2 安全審査事項

論点8 燃料健全性への影響

図 8-1 ペレット中心温度推移

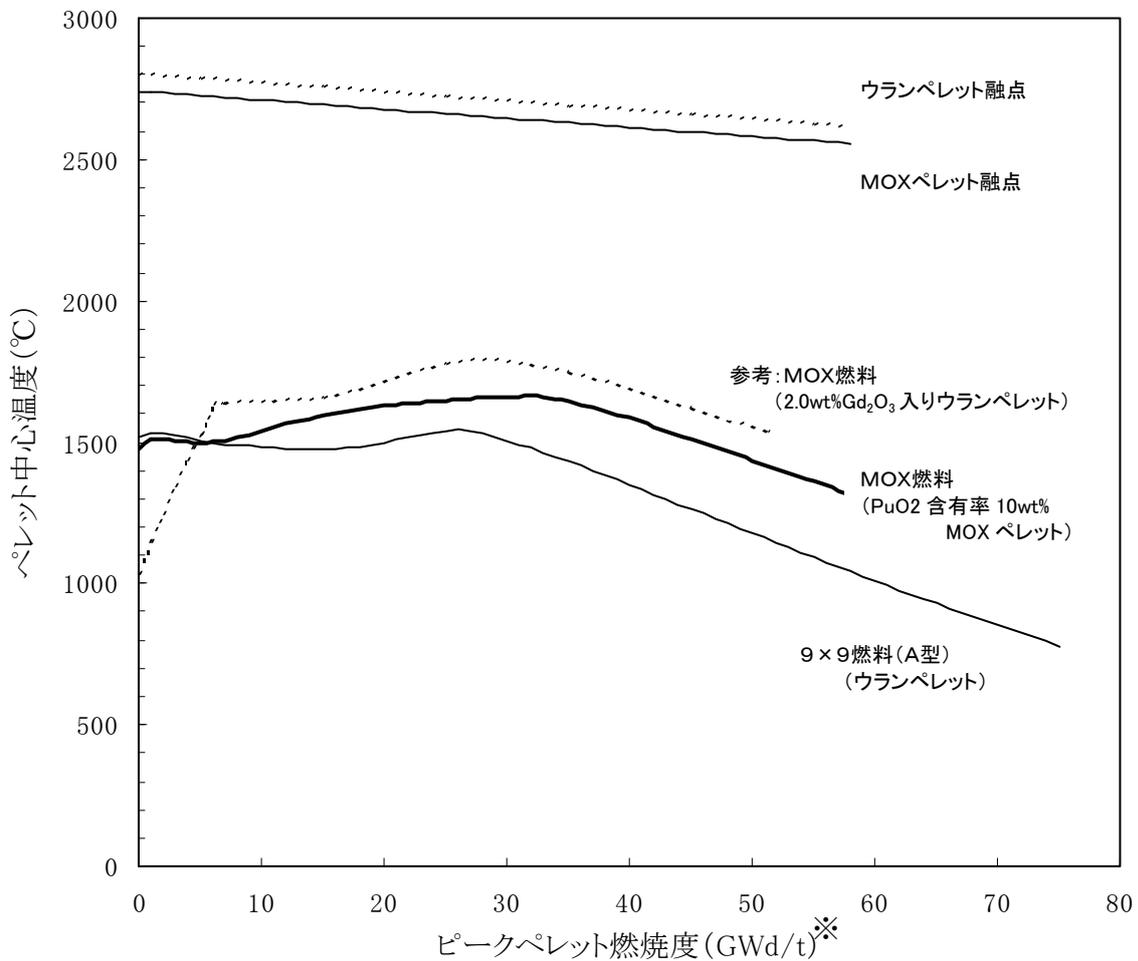
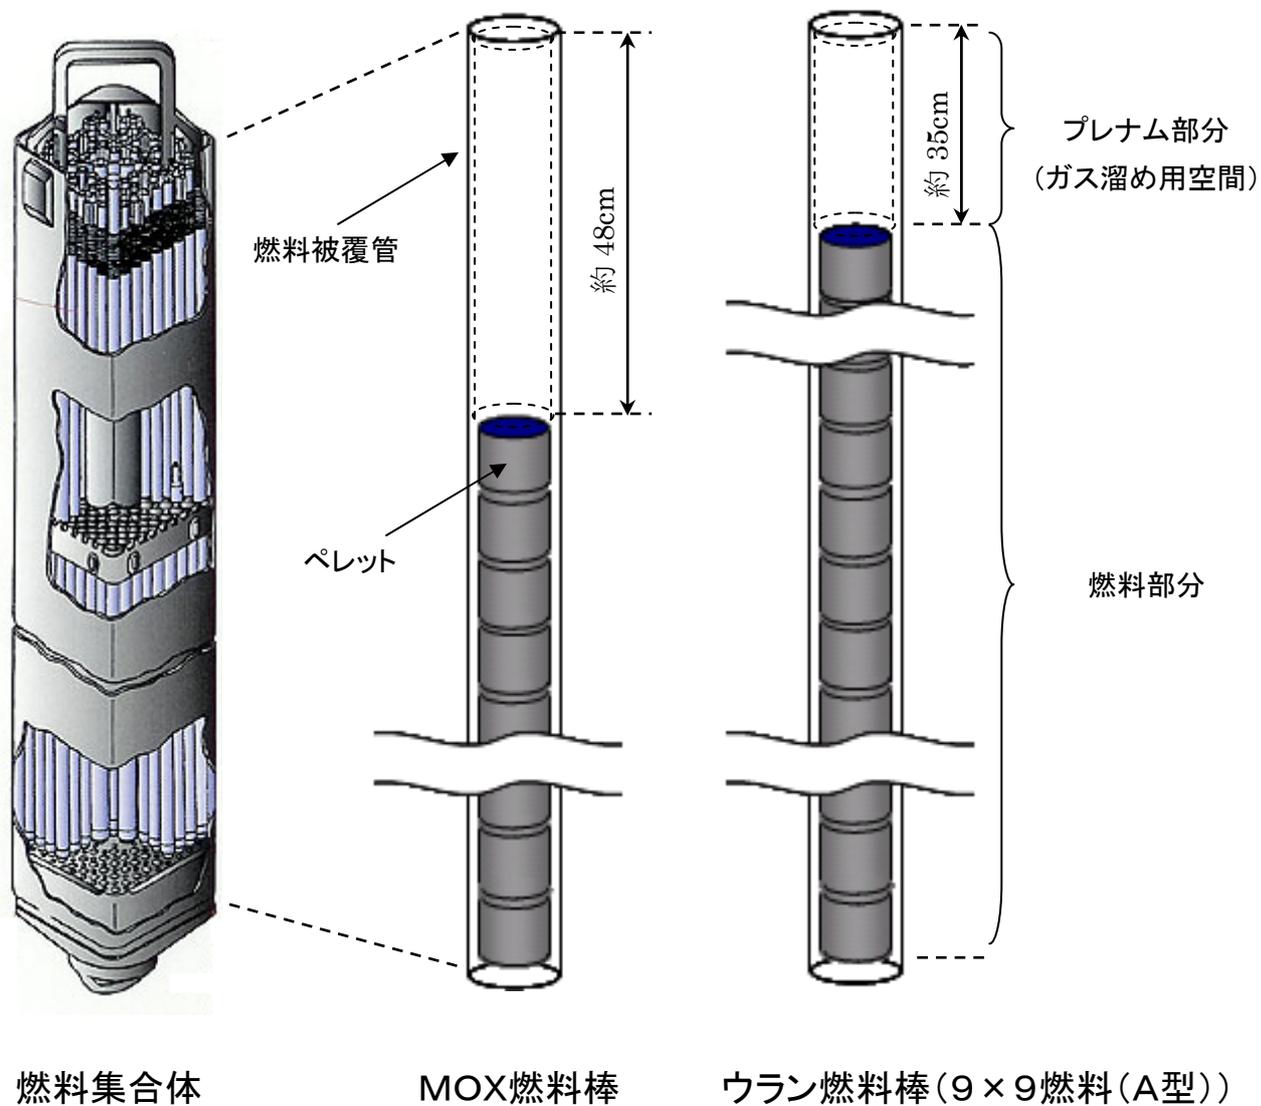
MOX燃料は、ウラン燃料よりペレットの融点が低下し、熱伝導率も小さくなり、燃料中心温度が上昇する傾向にある。燃料の健全性を保つことはできるのか。

- ・ プルトニウムは、ウランのように簡単に実験が行えず、データが決定的に不足しており、事故時の評価が十分に行われているとは思えない。
- ・ プルトニウム含有率の違いによって、数十度から約100℃ウラン燃料より融点が低くなる。
- ・ MOX燃料は熱伝導度が約5%小さくなる。それだけ熱を伝えにくく、燃料温度が上がりやすくなる。
- ・ 燃料中心温度、燃焼に伴う融点が低下する傾向にあるが、大きな温度差はなく、制限値の温度に対して十分な余裕がある。

- ・ MOXペレットは、二酸化プルトニウム (PuO_2) 含有率が高い程、熱伝導度が低くなって温度が上がりやすくなり、同時に融点は低くなることから、 PuO_2 含有率が上限の10重量% (以下 wt%) であるMOXペレットについて評価を行っている。
- ・ PuO_2 含有率が10wt%のMOXペレットの燃料使用開始時の融点は約2740℃であり、純粋なウランペレット (2805℃) の場合に比べ幾分低下する。(設置許可申請書 8-3-19)
- ・ また、最近の融点測定によれば、燃料の使用に伴う融点の変化は小さいことが確認されているが、保守的に約1年 (10000MW d/t) あたり 32℃低下すると仮定して比較する。
- ・ MOX燃料集合体において、燃料使用期間を通じてのMOXペレットの最高温度は約1660℃である。9×9燃料集合体におけるウランペレットの最高温度約1550℃よりは上昇するが、常に融点に対して約1000℃程度余裕があり、燃料の健全性は保たれる。(表 8-1, 図 8-1 参照) (設置許可申請書 8-3-20)
- ・ 参考として、MOX燃料集合体中のウランペレットの最高温度は約1800℃である。(図 8-1 参照)

図 8 - 3 燃料棒内圧の燃焼度依存性

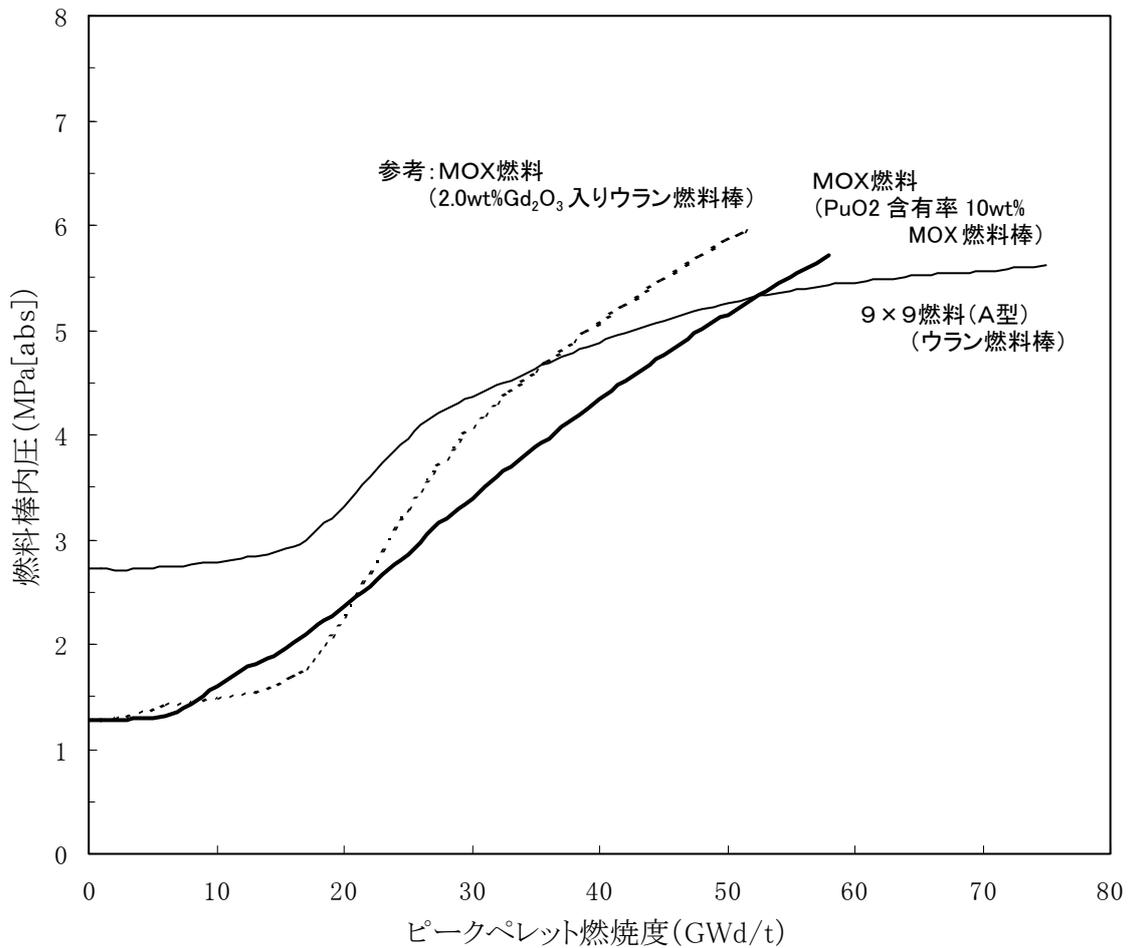
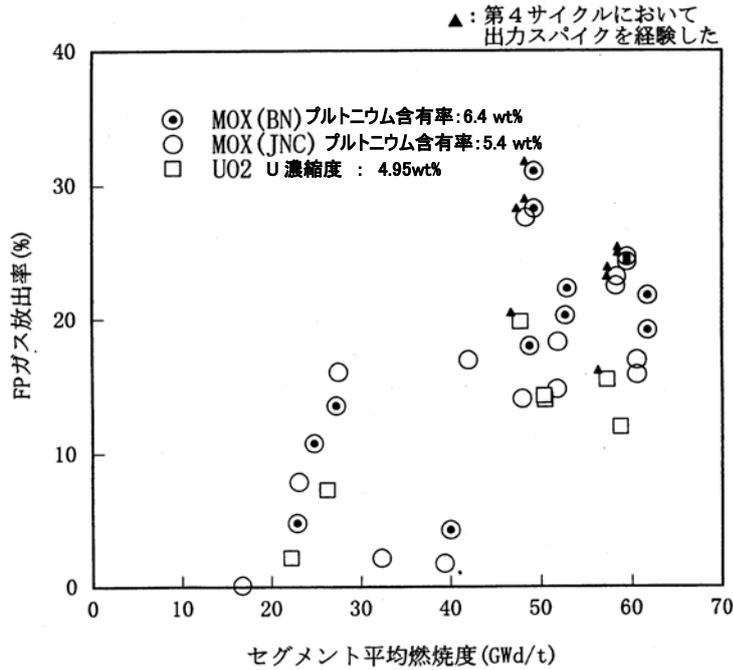
MOX燃料はウラン燃料より、ペレットからの核分裂生成ガスの放出率が高く、燃料棒の内圧が上昇することで、燃料棒の健全性が損なわれるのではないか。

- ・ 燃焼度が増えていくに従い、どのように内圧が変化していくのかが不明ではないか。最高燃焼度に達したとき、核分裂生成ガスが何%になるかが不明ではないか。
- ・ 気体状の核分裂生成物（FP ガス、通称「死の灰」のうち気体状のもの）がペレットから漏れやすい。
- ・ ウラン燃料よりFPガスが多く出やすく、燃料棒内の圧力が高くなる。
- ・ 反応度急昇事故時の試験が行われていない。

- ・ MOX燃料はウラン燃料棒に比べて熱伝導度が低くなり、ペレット中心温度が高くなるため（論点 8-1 参照）、FPガス放出率が高くなると考えられる。また、MOX燃料はプルトニウム等の α 崩壊によるヘリウムガスの生成量および放出量が多くなる。
- ・ このため、燃料棒内に溜まるガスの増加による燃料棒内圧の上昇を抑える目的で、MOX燃料棒ではガス溜め用空間（プレナム）体積を9×9燃料のウラン燃料棒に比べて大きくしている。（プレナム部体積/燃料部体積：MOX燃料棒=0.13、9×9燃料のウラン燃料棒=0.09）（図 8-2 参照）
- ・ PuO₂含有率が高いほどペレット中心温度が高くなり、FPガス放出率、Heガス放出率が増加し、内圧が高くなることから、評価は保守的にPuO₂含有率が上限の10wt%であるMOX燃料棒について行っている。
- ・ 燃料強度上、最厳しくなるのは燃料棒の内圧と外圧の差が最大となるときである。外圧（=原子炉の圧力）は約7MPaであるため、燃料棒の内圧が最も低い燃料使用開始時に内圧と外圧の差が最大となるが、この場合でも、MOX燃料の燃料被覆管に生じる応力は許容応力の約60%程度と十分余裕がある。
- ・ また、MOX燃料集合体において、燃料取出し時の燃料棒内圧は、MOX燃料棒で約5.7MPa[abs]、外圧（約7MPa[abs]）を超えない。この値は9×9燃料集合体のウラン燃料棒内圧約5.6MPa[abs]と比較しても大きな差はない。参考にMOX燃料集合体のウラン燃料棒の取出し時の内圧は約6.0MPa[abs]である。（表 8-2、図 8-3）
- ・ このように、FPガス放出率やHeガス放出率の増大を考慮しても、燃料棒内圧は9×9燃料集合体のウラン燃料棒の場合と大きな差はなく、燃料棒内圧によるMOX燃料の燃料被覆管の応力は許容応力を超えないため、燃料棒の健全性は保たれる。（設置許可申請書 8-3-20（4））

図 8-4 FPガス放出率の測定結果

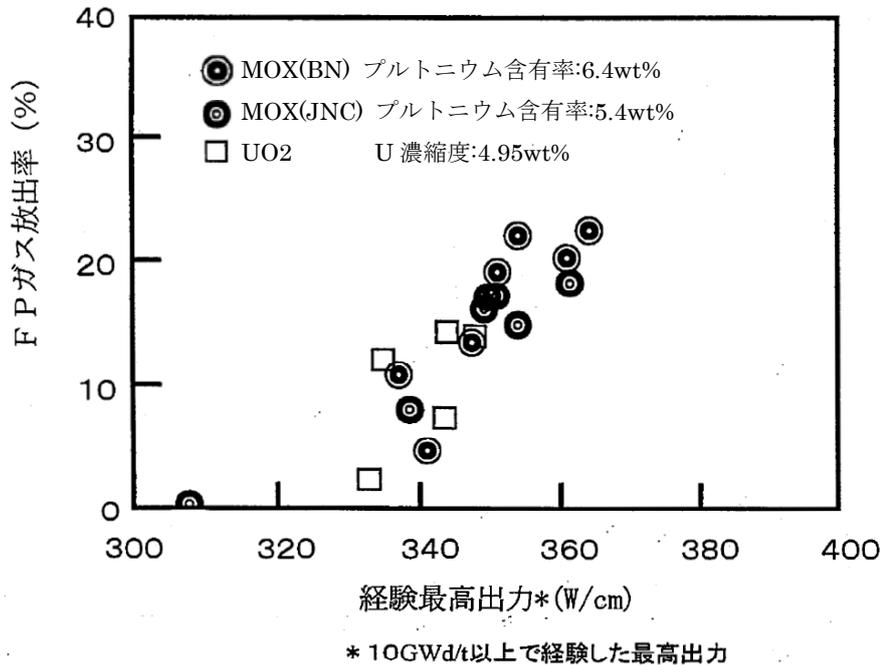
プルトニウムとウランを混合してMOX燃料を作るときに、プルトニウムの固まり（プルトニウムスポット）ができる場合があるといわれているが、燃焼の際に燃料棒の健全性が損なわれるのではないか。

- ・ プルトニウムスポットができることは確かであり、燃料の健全性にどのような影響を与えるかは、必ずしも十分に解明されていない。
- ・ フランスのMIMAS法は、イギリスのSBR法に比べプルトニウムスポットがしやすいとされている。
- ・ プルトニウムスポットは、MOX燃料中のプルトニウム含有率が大きいほど数も大きさも増す。それだけFPガスの放出率が増加すると考えられている。
- ・ プルトニウムスポットからガス状の核分裂生成物の放出率が多くなり、MOX燃料とウラン燃料の焼きむらも生じるので燃料破壊が起こりやすくなる。

MIMAS法で製造されたMOX燃料について、FPガス放出率を測定した結果、ウラン燃料との差異はみられなかった（図 8-4、8-5 参照）。
